Servizi Idrici

Oggetto: Parere Ufficio d'Ambito scoping – Nuovo Documento di Piano e nuovo PGT – Comune di Mercallo

Agglomerato in comune di Mercallo

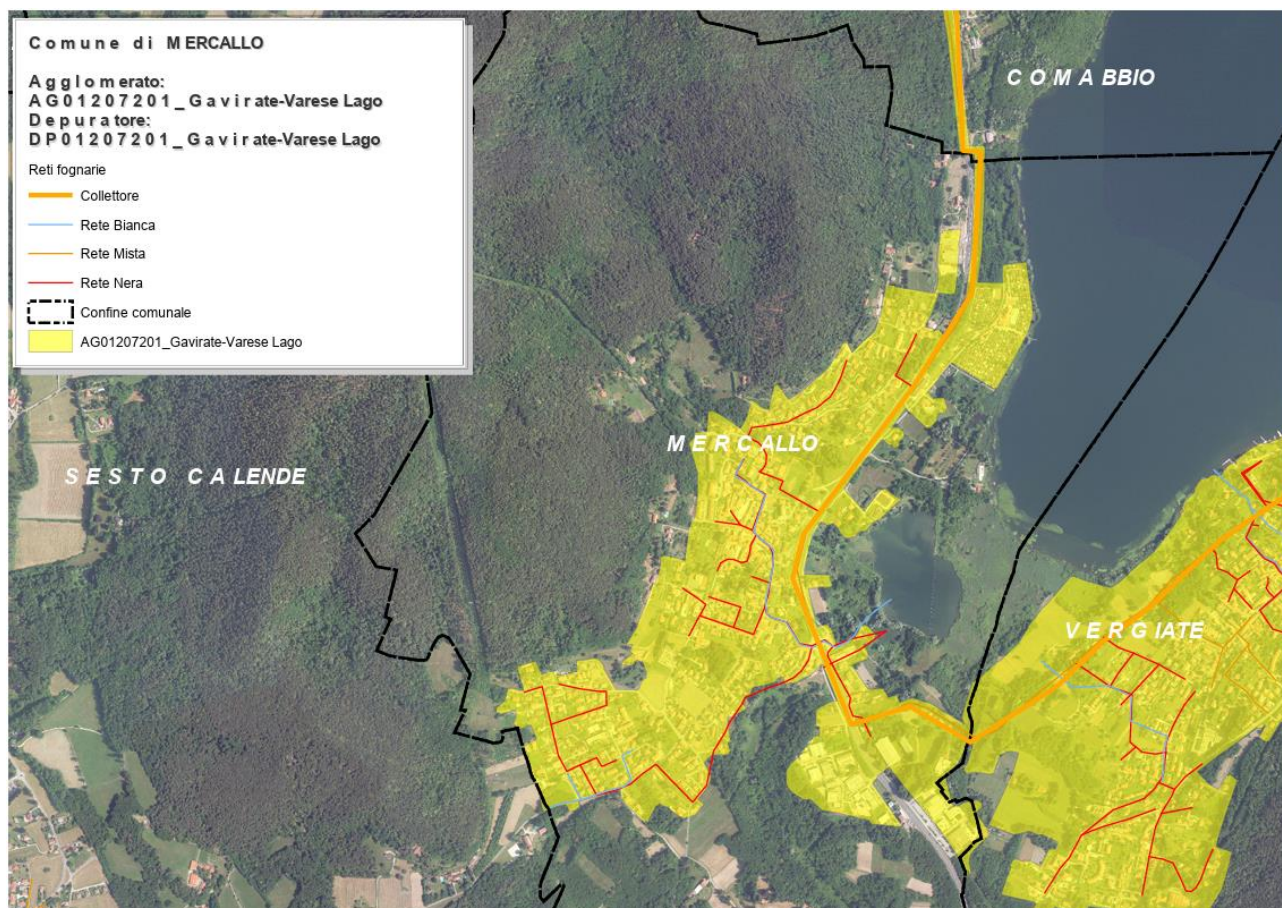
Il territorio del comune di Mercallo ricade all'interno dell'agglomerato AG01207201_Gavirate-Varese Lago, servito dall'impianto DP01207201_Gavirate-Varese Lago, con potenzialità massima di trattamento di 110.000 AE e 96.233 AE trattati.

L'impianto di Gavirate risulta avere sufficiente capacità residua per trattare ulteriori carichi.

Nel Rapporto Ambientale sarà necessario esaminare e valutare gli impatti derivanti dall'implementazione del nuovo PGT sul S.I.I. In particolar modo dovranno essere quantificati i nuovi abitanti equivalenti che andranno a gravare sul territorio di Mercallo, valutando di conseguenza gli impatti sugli scarichi, gli approvvigionamenti e gli impatti sulle relative reti e l'ubicazione delle aree di trasformazione/rigenerazione/completamento rispetto al perimetro degli agglomerati.

Si rammenta che, qualora vi siano aree urbanizzate al di fuori degli agglomerati, queste ultime devono essere incluse all'interno degli stessi e pertanto il Comune di Mercallo dovrà condividere con l'Ufficio d'Ambito eventuali richieste di modifica dell'agglomerato stesso (in termini di perimetrazione).
